美浜発電所 3号炉 審査会合における指摘事項の回答 (運転期間延長認可申請関係)

関西電力株式会社

平成28年9月16日

No.	指摘事項	回答
0726-1 2相ステンレス鋼の熱時効	1次冷却材管の熱時効に対する現状保全における検査部位の妥当性について。	平成28年9月20日 P2～P3
0726-2 電気計装品の絶縁低下	美浜3号炉の難燃PHケーブルが、高浜1, 2号炉と異なり、保守管理に関する方針とならない理由について整理すること。	平成28年9月20日 P5～P7
0726-3 電気計装品の絶縁低下	劣化状況評価における環境認定試験条件(放射線条件)の妥当性について。	平成28年9月20日 P9
0726-4 コンクリートの強度低下/遮蔽能力低下	コンクリートのアルカリ骨材反応に対する特別点検における点検手法選定の考え方について整理すること。	平成28年9月20日 P11～P12
0726-5 コンクリートの強度低下/遮蔽能力低下	1次遮蔽壁の温度分布解析の保守性について、解析手段の観点から整理すること。	平成28年9月20日 P14～P16

図1. 格納容器上部の写真

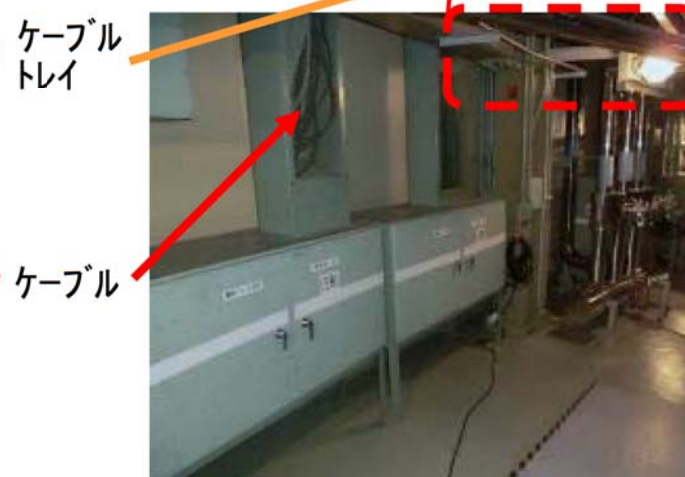
格納容器上部遮への有無(図1参照)や、格納容器内の状況等(周辺設備・空間(図2参照)等※)が各々異なり、環境温度について定量的な評価が困難であるため、各プラントで、ケーブル布設環境調査を実施し、環境温度を実測している。結果として、美浜3号炉は、高浜1号炉よりも約6℃、高浜2号炉では約3℃低くなっている。

①と②の和であり、結果として美浜3号炉は、高浜1号炉よりも約11℃、高浜2号炉では約8℃低くなっている。

美浜3号炉 難燃PHケーブルの試験条件(環境認定試験条件)と実機条件との比較

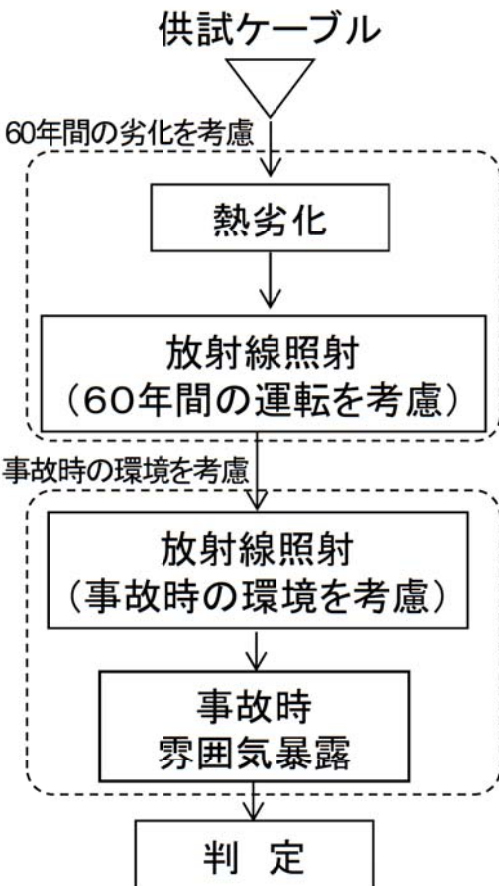
3. 劣化状況評価における環境認定試験条件(放射線条件)の妥当性について

劣化状況評価においては、60年間の通常運転時の放射線による劣化条件「**206kGy**」を加味した上で、設計基準事故時線量、重大事故等時線量の条件^{※3}下においても、有意な絶縁低下が生じないことを確認した。

コンクリート建造物のASR診断フロー(案)

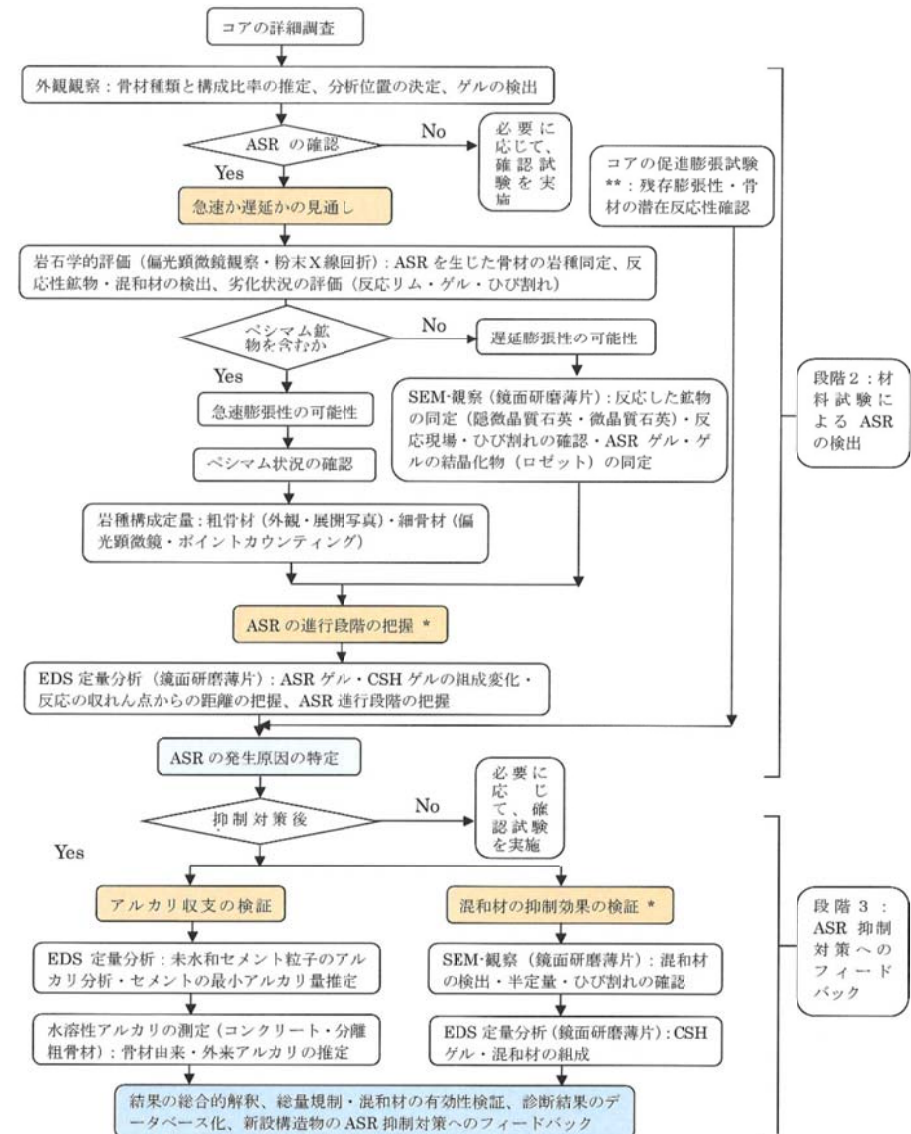
4. アルカリ骨材反応に関する特別点検方法の選定の考え方

アルカリ骨材反応に関する特別点検方法は、JIS規格や各種学会規格が存在しないため、最新知見である「原子力用コンクリートの反応性骨材の評価方法の提案(JNES-RE-2013-2050、平成26年2月)」及び「ASR診断の現状とあるべき姿研究委員会報告書(JCI、平成26年7月)」にて提案されている方法(参考1:岩石学的診断法)に基づくこととする。

上記方法に基づいて実施する外観観察については、目視点検での結果などを踏まえて、コアサンプルによる「実体顕微鏡観察」を選定し、アルカリ骨材反応状況を確認する。

観察の結果、「反応性あり」と判定された場合は、最新知見を踏まえ、アルカリ骨材反応の進展状況を把握するために、より精緻な方法による特別点検を実施する。

具体的には、当該部位について、より詳細な判定(反応性鉱物の同定など)が可能な「偏光顕微鏡観察」や、「走査電子顕微鏡観察」などの方法を選定し、点検を実施する。

美浜3号炉の特別点検実績においては、上記を踏まえてコアサンプルによる「実体顕微鏡観察」を実施した結果、点検箇所の中で「反応性なし」であることを確認した。なお、特別点検方法の選定プロセス及び特別点検結果の妥当性の確認のため、代表箇所について偏光顕微鏡観察を行い、妥当であることを確認した。

1次遮蔽壁における解析による最高温度と制限値の比較

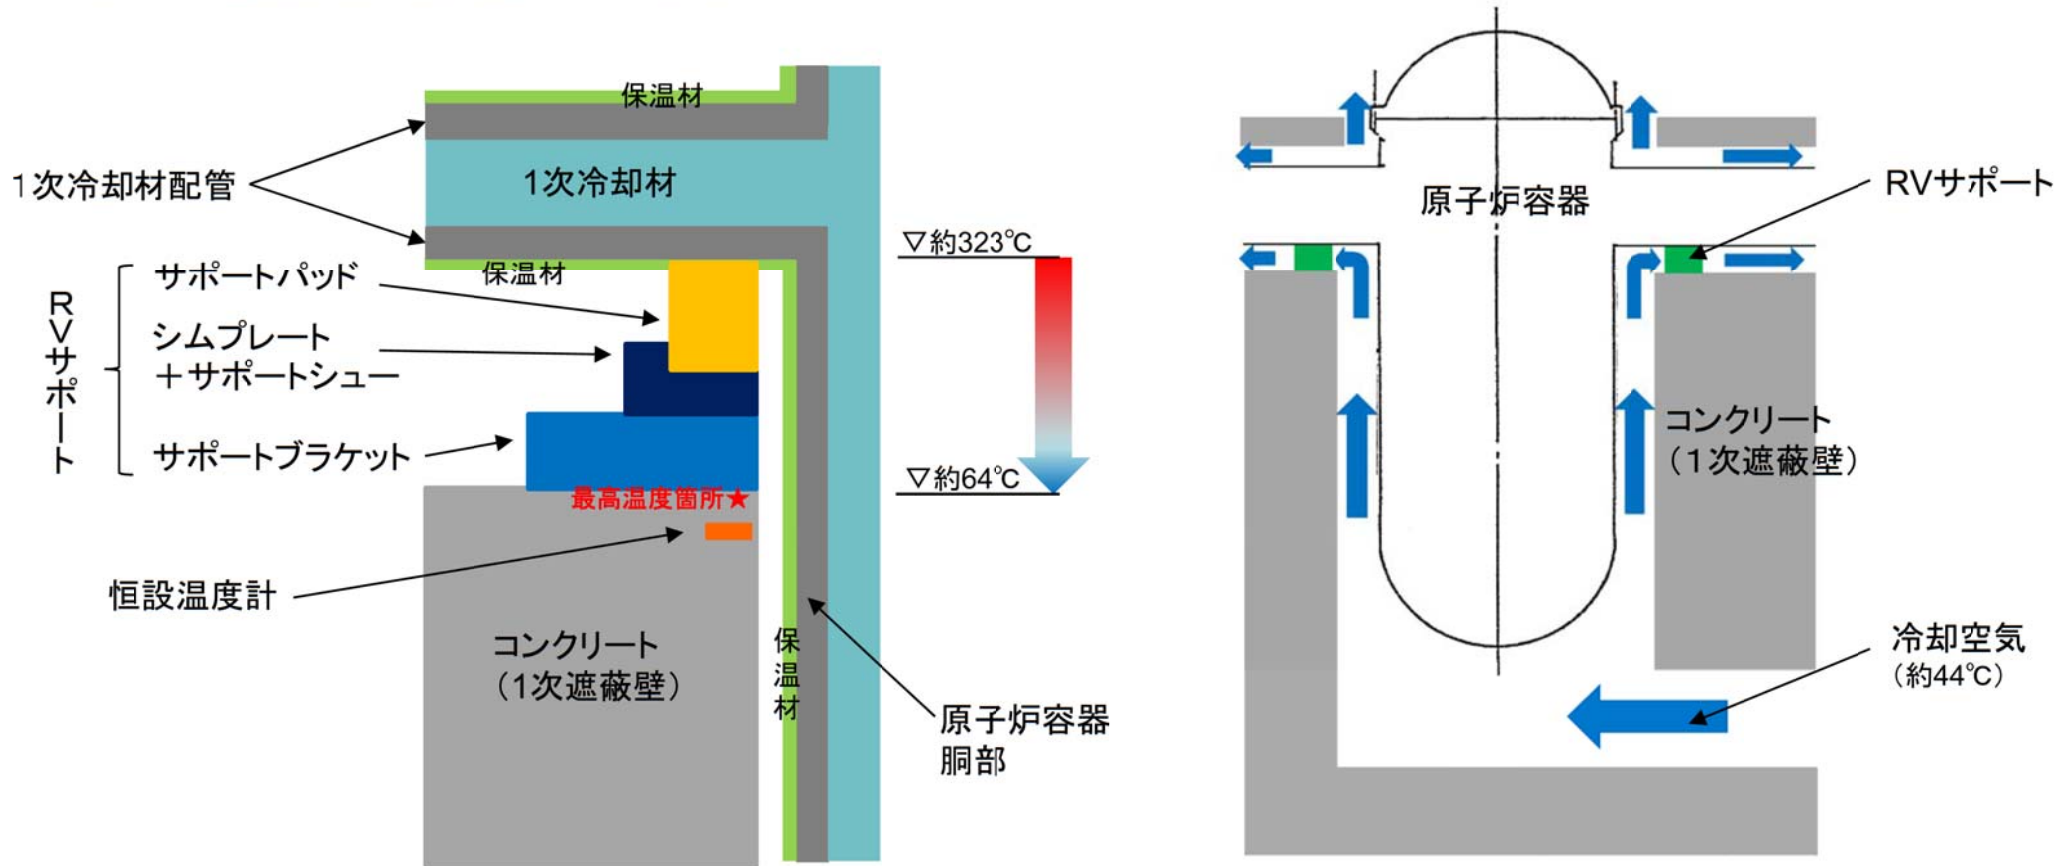
1次遮蔽壁における熱による強度低下の評価について、温度分布解析で求めた最高温度(約64℃)は制限値(65℃)に対して余裕が小さい結果となっているが、下記を考慮すると、保守性を踏まえた解析手段によって得られた値であり、実機の1次遮蔽壁の温度に対して余裕を有していると判断している。

解析においては、解析モデル及び入力パラメータを保守的に設定している

- ・【解析モデル】1次遮蔽壁は原子炉容器側の面及び1次冷却材配管側の面以外は熱が逃げない断熱モデルとしている
- ・【入力条件】サポートパッドの配管接触部の温度は、1次冷却材温度と等しい値としている
- ・【入力条件】冷却空気温度は、実測温度(約38℃)が設計値(約44℃)よりも低いことを確認している
- ・【入力条件】RVサポート、コンクリート(1次遮蔽壁)の寸法について、許容差(施工誤差、摩耗など)を考慮しても、最大で0.5℃程度の温度上昇であることを確認している

- ・コンクリート内部における評価点近傍の実測温度(約56℃)が、解析結果(約59℃)より低いことを確認している

(1) 重大事故等対処設備の事故後8日以降の放射線に対する評価対象設備の選定について

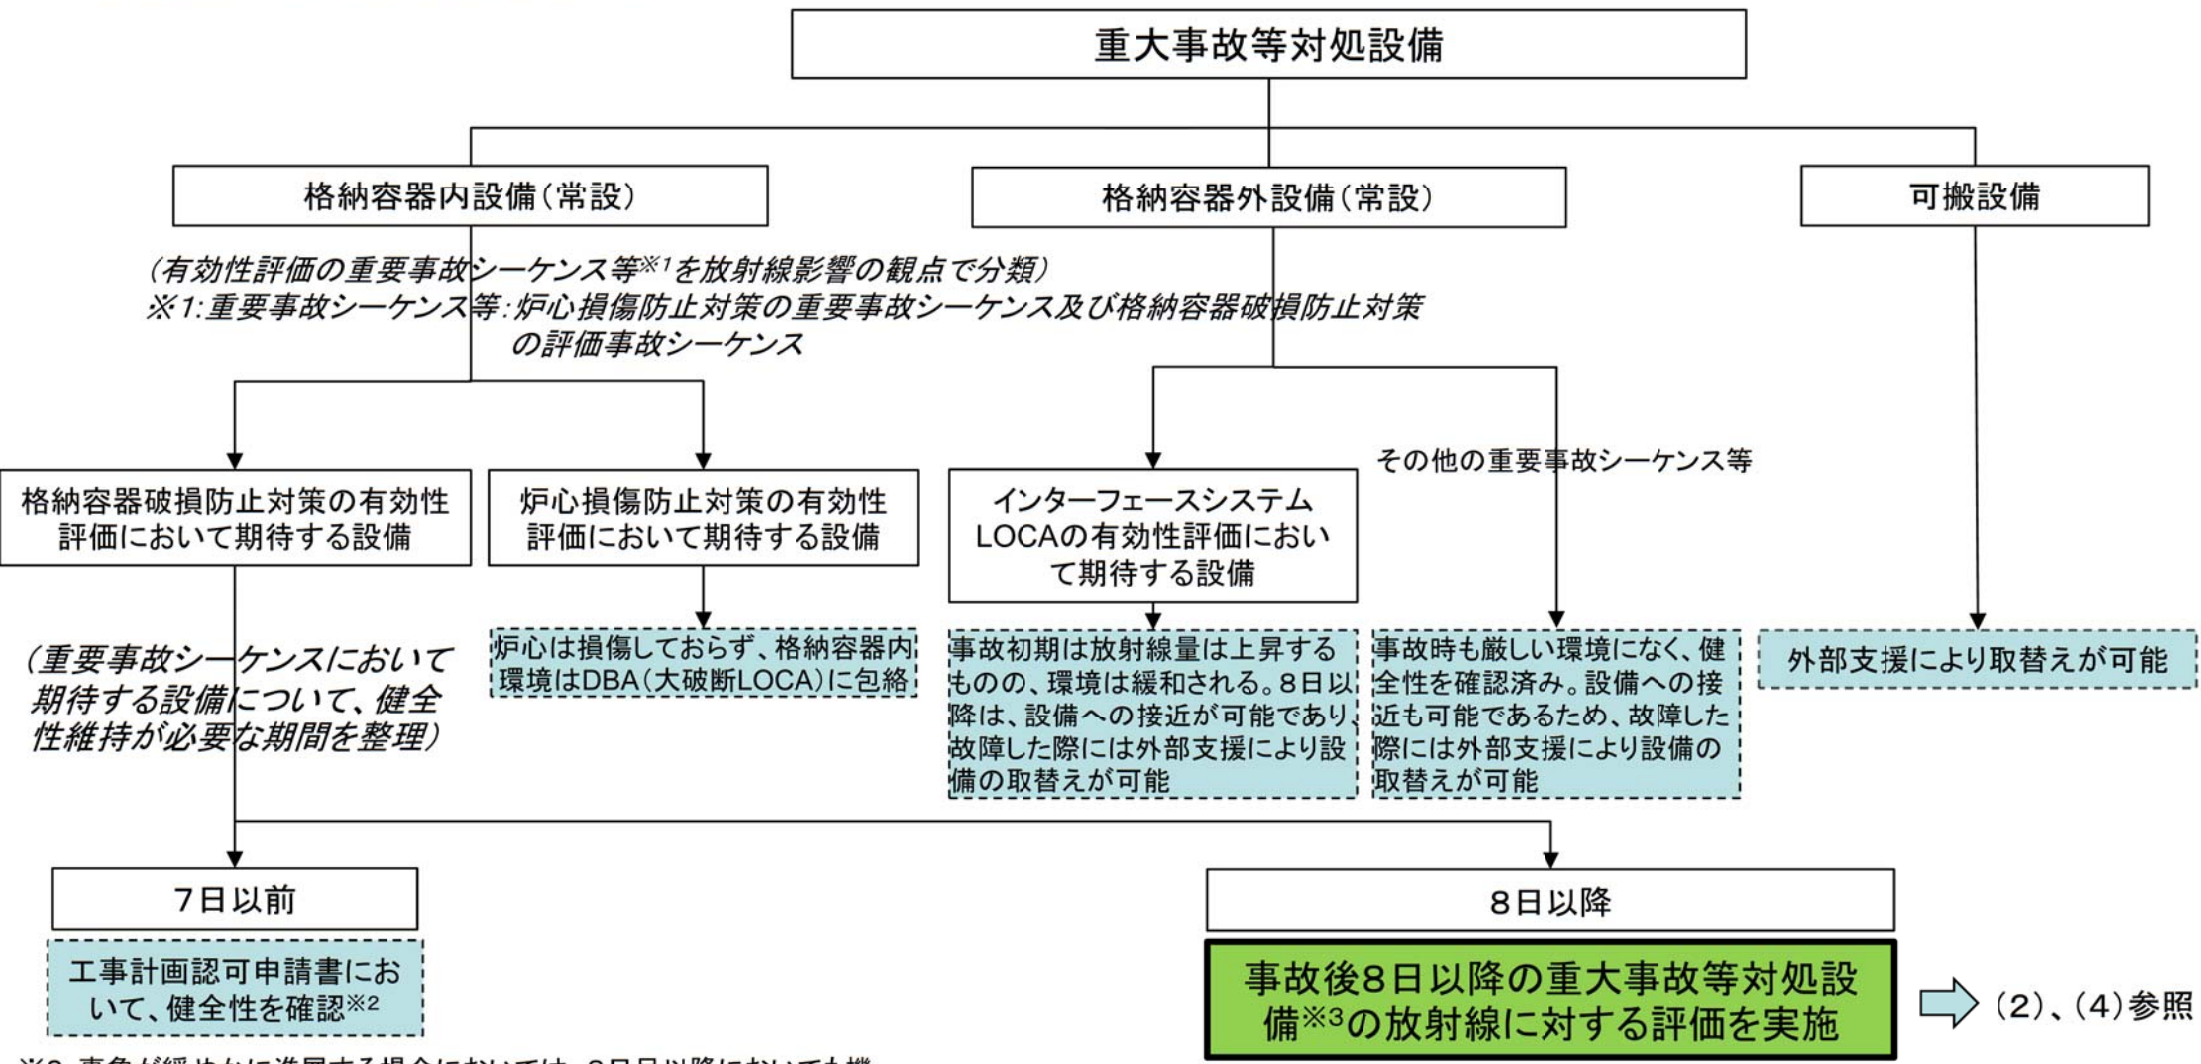
美浜発電所工事計画認可申請書において、重大事故等対処設備の放射線による影響は、「安全設備及び重大事故等対処設備が使用される条件の下における健全性に関する説明書」にて、下記のフローに基づき、評価対象設備の選定を実施している。

※2: 事象が緩やかに進展する場合においては、8日目以降においても機能が必要となることが考えられるが、プラント停止から炉心損傷までの時間が長くなり、放射線量は低減するため、使命期間における集積線量は設計条件(500kGy)に包含される。 → (3)、(4) 参照

格納容器過圧破損の事故シーケンス※1

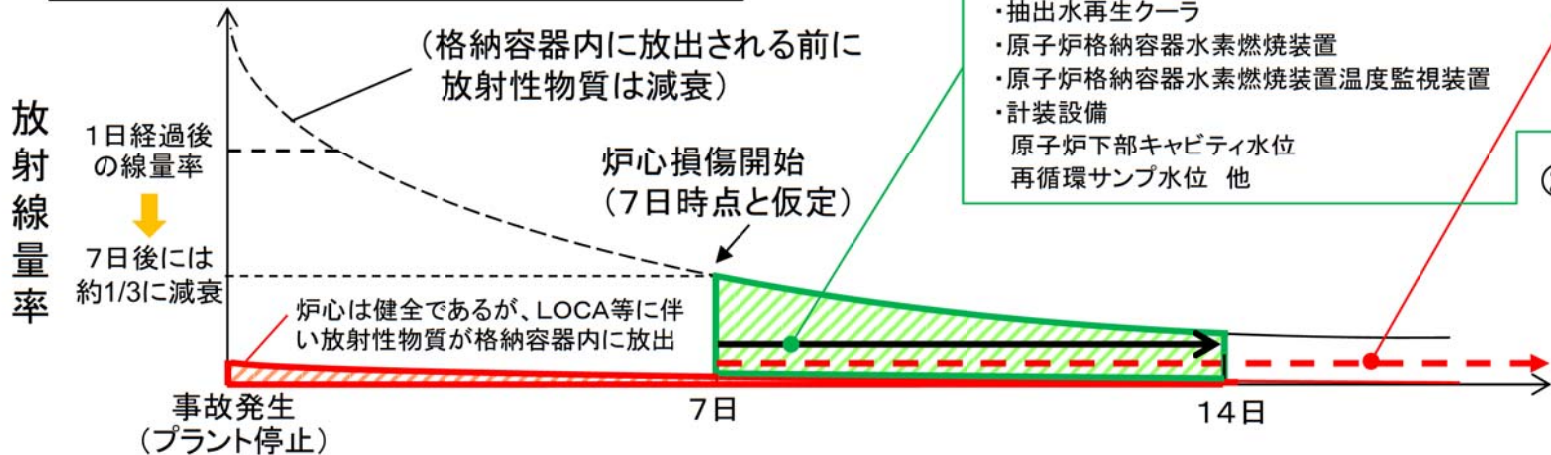
(3) 重大事故等時の条件として考慮した放射線集積線量の事故条件について

①青斜線部の面積(集積線量)は約300kGy以下であり、設計条件としては約500kGyと設定した。

②赤斜線部の集積量は数kGy程度、緑斜線部の集積量は数十kGy程度、合計は①と比べて、格納容器内に放出される前に放射性物質が減衰されるため小さくなり、①の条件に含まれる。

事象が緩やかに進展する場合は、プラント停止から炉心損傷までの時間が長くなり、放射線量率は低減するため、集積線量は、設計条件(500kGy)に含まれる。
